**IMPIANTO PILOTA GEOTERMICO
"CASA DEL CORTO"**

Studio di Impatto Ambientale

Risposte alle Richieste di Integrazioni - prot. N 9989 del
12/04/2016

Codice Progetto:
P15_CAE_010

Figura 2.3a *Pergola per lo sfruttamento a fini agricoli del calore di condensazione*

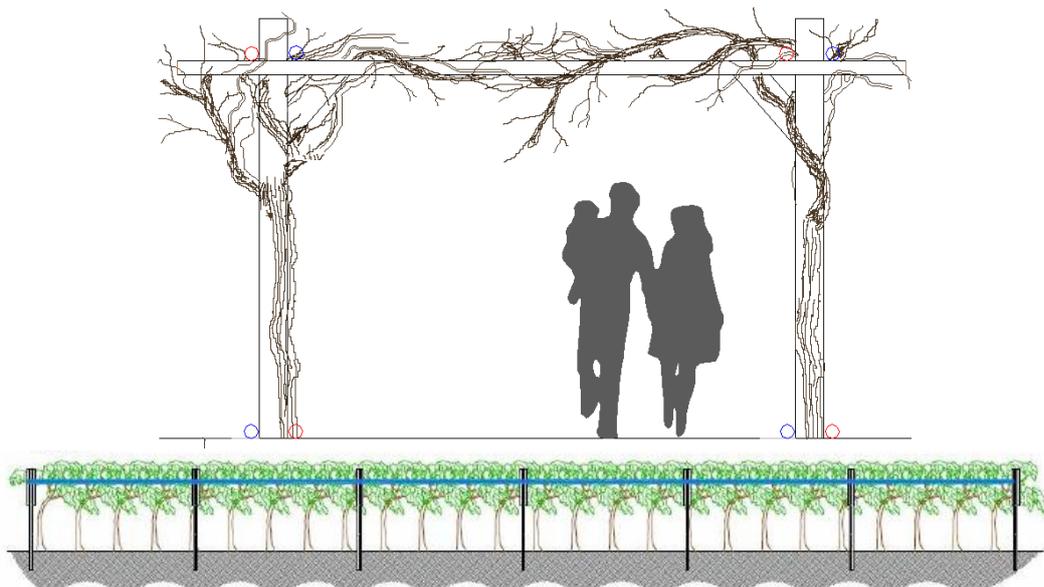
Descrizione con l'ausilio di cartografia e elaborati specifici con riportate le opere di mitigazione di impatto visivo ed ambientale previste dalla trasformazione, tenendo conto che la finalità è quella di far in modo che ogni intervento debba risultare migliorativo nel paesaggio o quanto meno debba garantire la non diminuzione della qualità esistente

Inoltre all'interno dell'impianto Pilota Geotermico "Casa del Corto" sarà sperimentato un progetto che consenta uno sfruttamento a fini agricoli del calore di condensazione che altrimenti sarebbe disperso in ambiente. Questa scelta presenta, tra gli altri, anche il vantaggio di una migliore integrazione paesaggistica della centrale con l'ambiente rurale tramite l'impiego di un sistema misto a pergola ed interrato.

Figura 2.4a Progetto Definitivo Elettrodotto

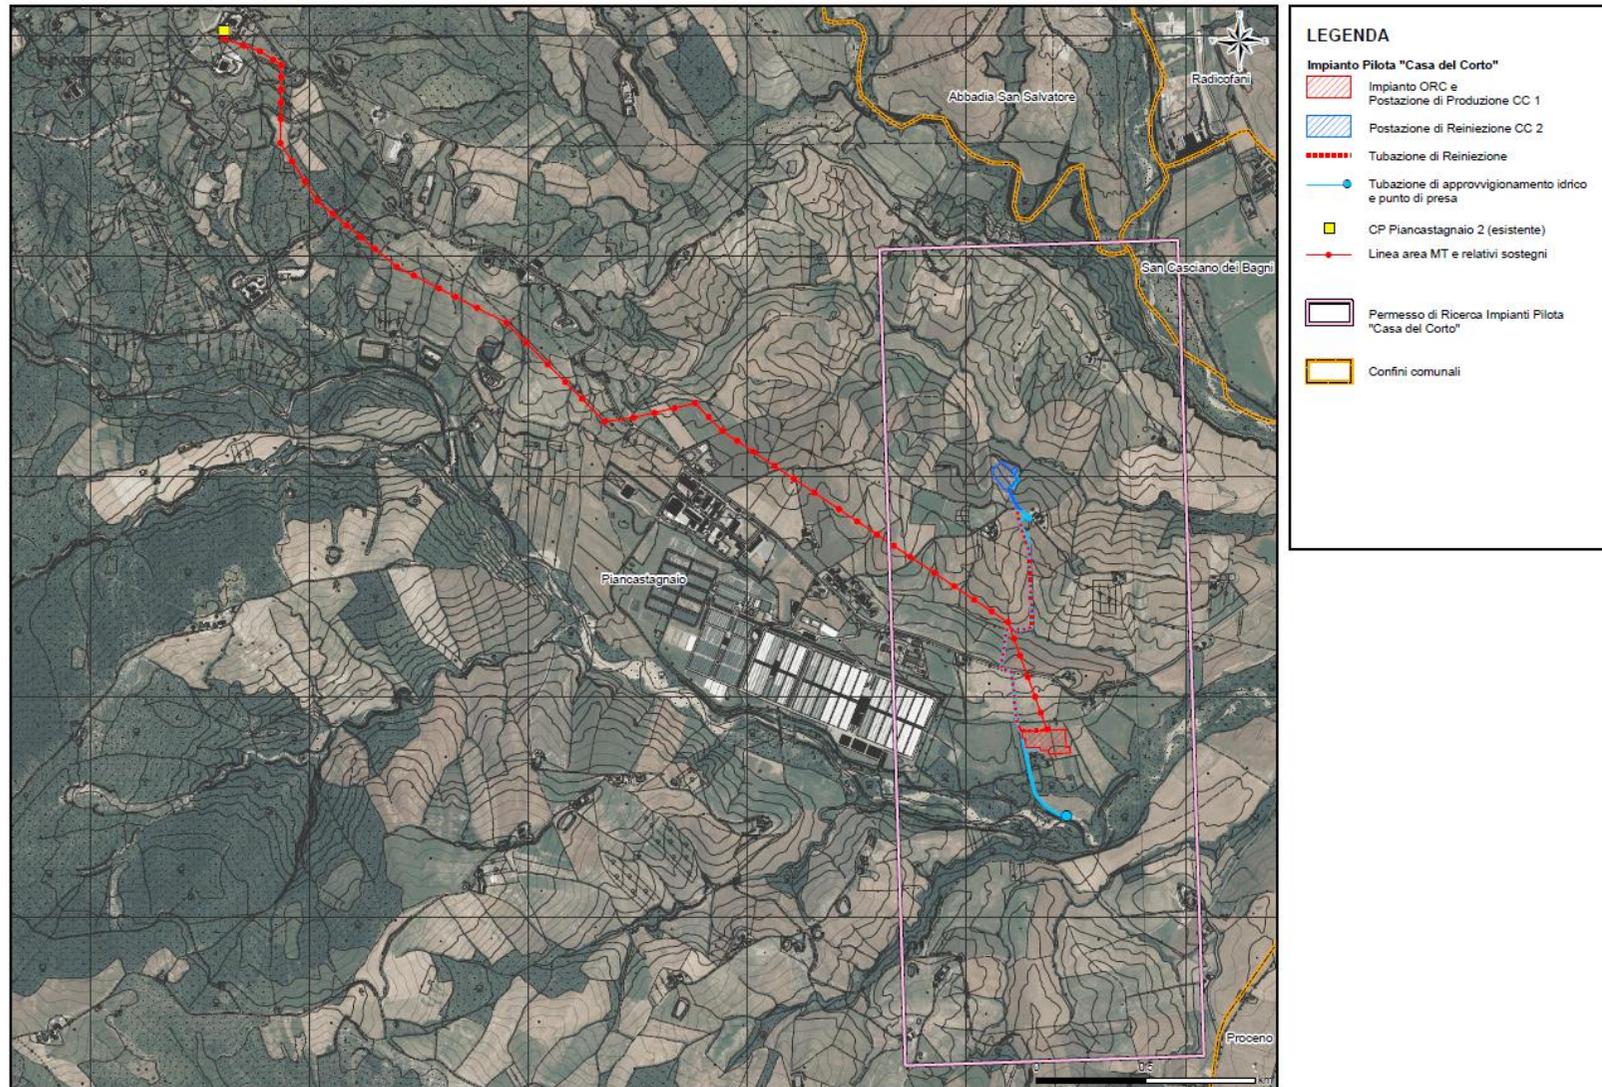
Sarebbe opportuno, ove non sussistano problematiche di carattere archeologico, interrare o far disporre la linea elettrica di collegamento al punto di consegna ENEL, lungo la viabilità esistente.

Il progetto definitivo dell’Impianto Pilota Geotermico “Casa del Corto”, presentato nell’ambito della procedura di Valutazione di Impatto Ambientale, prevede il collegamento della Centrale alla cabina di consegna ubicata in prossimità della Centrale Geotermica PC2, attraverso un elettrodotto aereo in media tensione (15 kV), della lunghezza di circa 5,3 km (Figura 2.4a).

La linea MT sarà equipaggiata con conduttore in Al da 150 mm² in cavo aereo su fune portante, fino alla cabina primaria suddetta. Dalla cabina di consegna dell’impianto verrà realizzato quindi un cavidotto interrato fino al sostegno capolinea utilizzato per la transizione aereo-cavo. Parimenti, in corrispondenza della cabina primaria esistente sarà realizzato un breve tratto di cavidotto interrato per raggiungere la sala quadri cui si attesterà la linea MT.
